建屋滞留水の水位監視手法見直しについて

2023年6月29日

東京電力ホールディングス株式会社

雨水散水設備の記載の削除に関するご相談

【系統概略図】

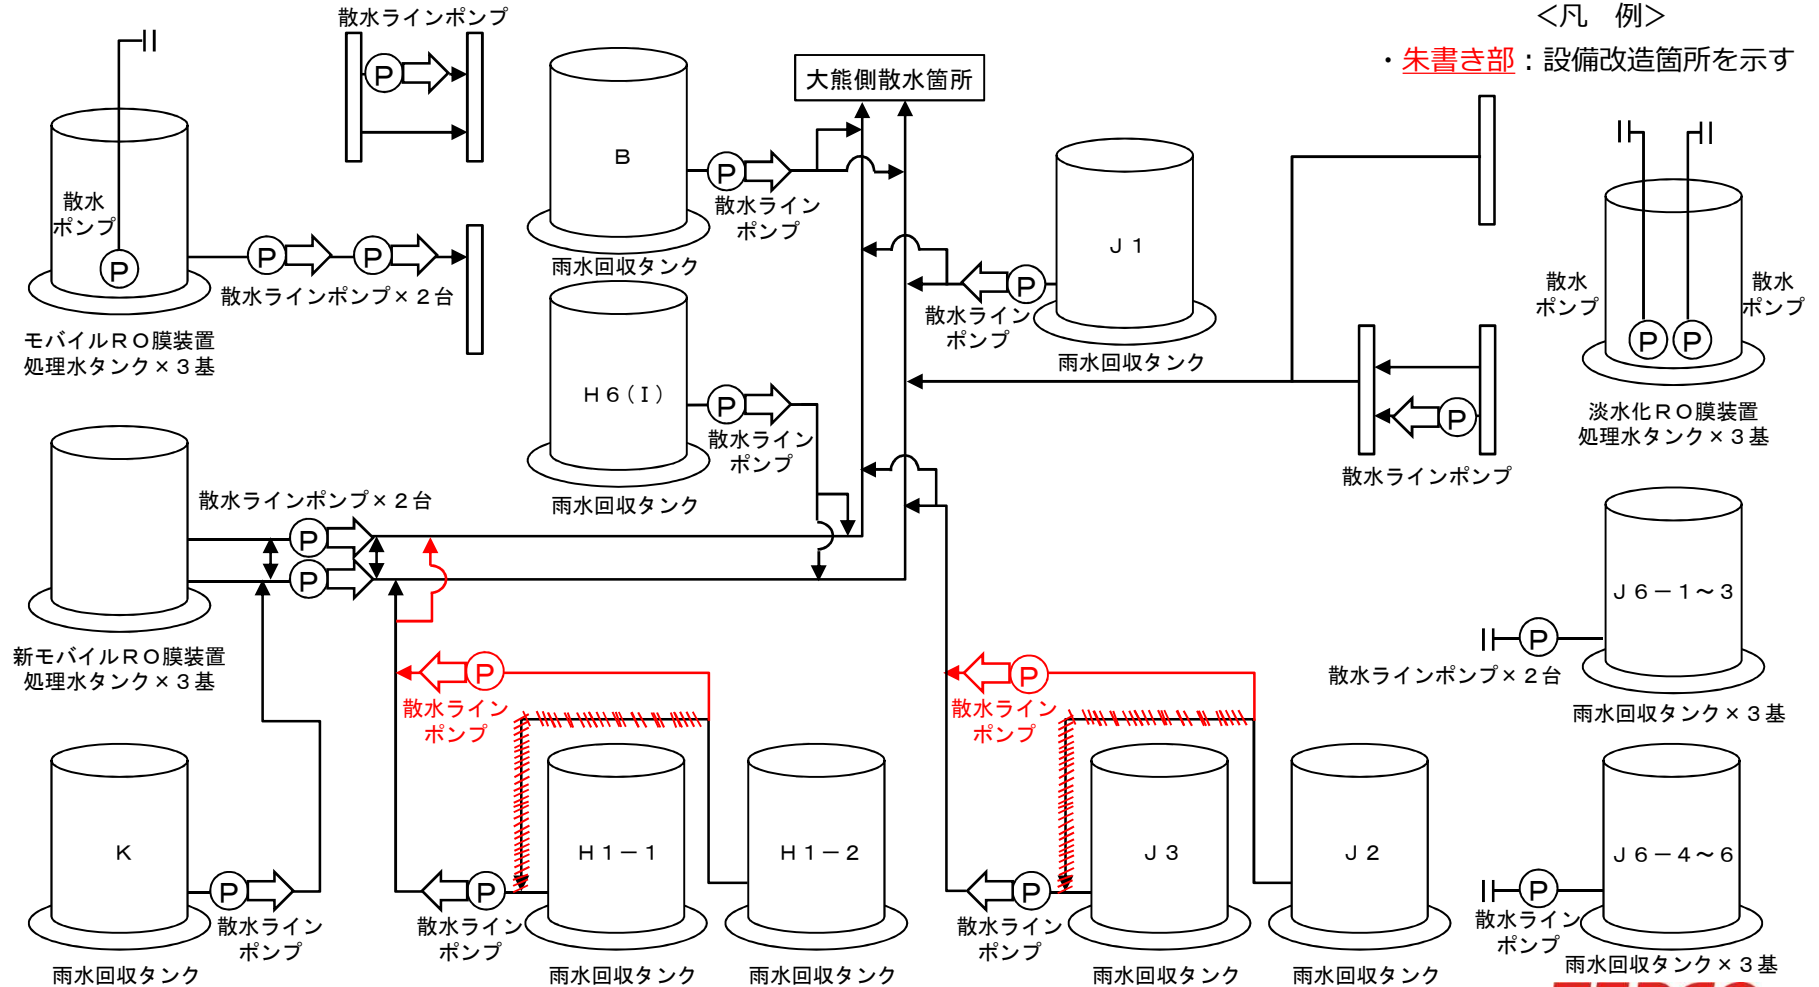
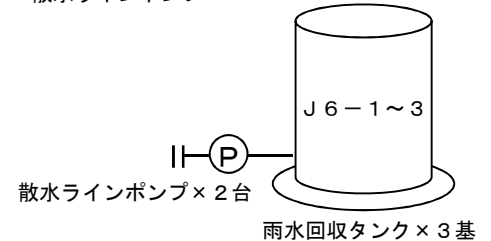
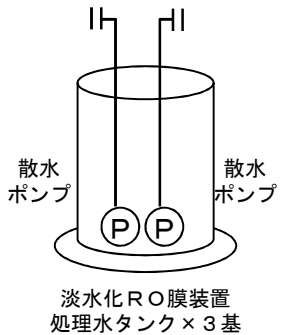
- 雨水散水における分析前タンクの誤散水事象の対策として、設備の改造を行う。

・ **朱書き部** : 設備改造箇所を示す
